改善箇所説明図

代表車種：日立 EDR-HS61 通称名：「ZW140」

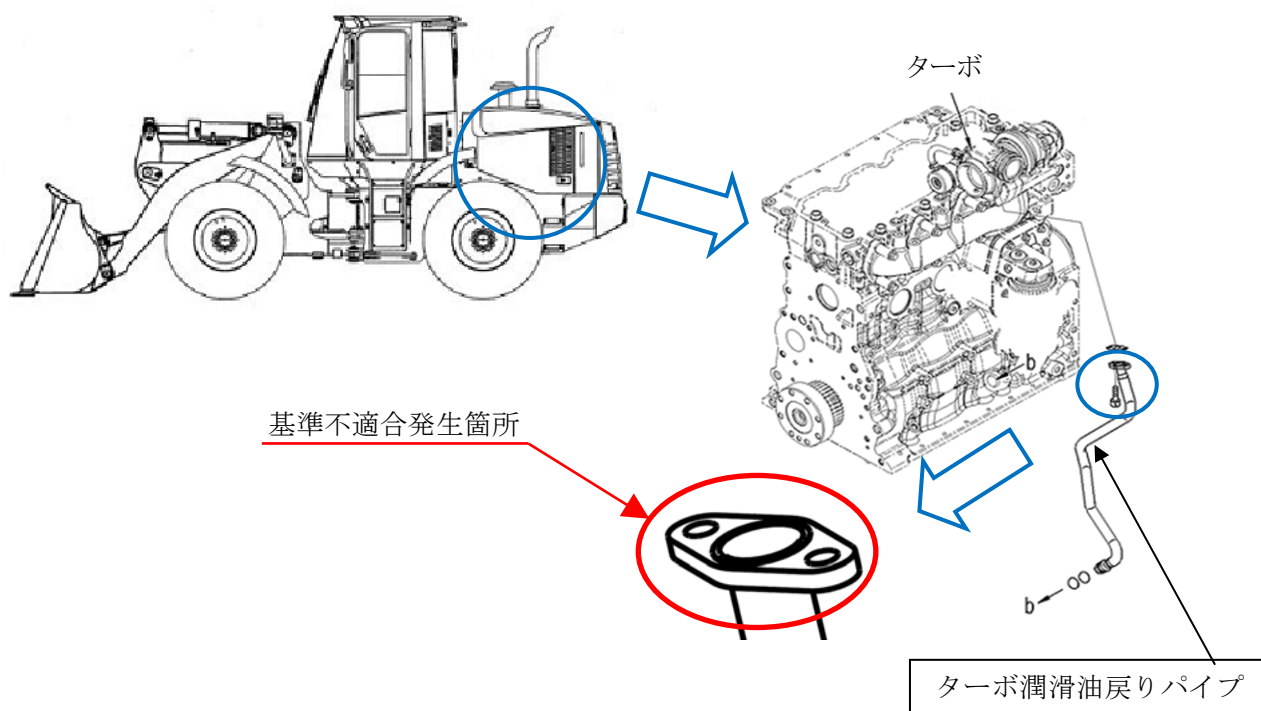
ターボ潤滑油戻りパイプにおいて、取付け部の構造が不適切なため取付けボルトが緩み、取付け部に微小な隙間が発生する可能性がある。そのため、そのままの状態で使用を続けると、隙間から漏れた潤滑油が排気マニホールドに落ちて、発煙するおそれがある。

改善措置の内容：全車両、ターボ潤滑油戻りパイプを対策品と交換する。

識別：ターボ潤滑油戻りパイプに白ペイントを塗布し識別する。
